Uttale til søknad om stenging av veg over Flydammen og senking av vasstand i Storfjorden NVE ref. 201706765-2

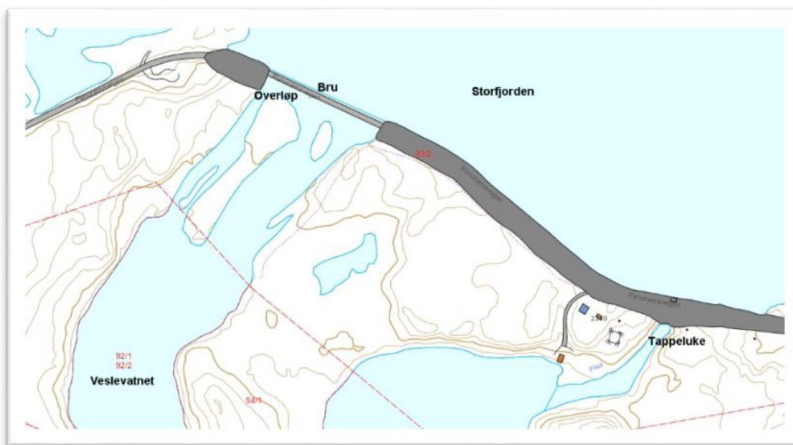
Avløp til frå Storfjorden til Flya skjer i dag via overløp ved brua og tappeluke, sjå illustrasjon.

I år med lite nedbør blir det minimalt med vassføring via overløpet og minstevassføringa til Flya blir sikra ved utløp gjennom tappeluka. Ved senka vasstand at det blir sannsynlegvis ingen vassføring i elvestrekning frå brua ned til Veslevatnet (ca. 150 meter). Dette er den mest bruke fiskeplassen i allmenningen og det vil vera svært uheldig for utøving av fisket. Med ein stor anleggsplass blir heller ikkje området noko særleg attraktiv område for utøving av fiske og friluftsliv. Rasteplass med utedo og parkering kan heller ikkje brukast i anleggsperioden.

utført anleggsarbeid på staden, vore det ynskjeleg at det kunne vorte gjort tiltak som sikra betra vassføring i elvestubben ned for brua i år med lite vassføring. Dette er ein viktigare enn ein økonomisk kompensasjon. Det vil også bli eit betre tilbod til allmennheita for ettertida. Vi går gjerne inn i ein diskusjon om praktiske tiltak i området. Mest aktuelle tiltak kan vera berre sikring av minstevassføring frå brua til Veslevatnet og ev. terskelbygging på strekningen.
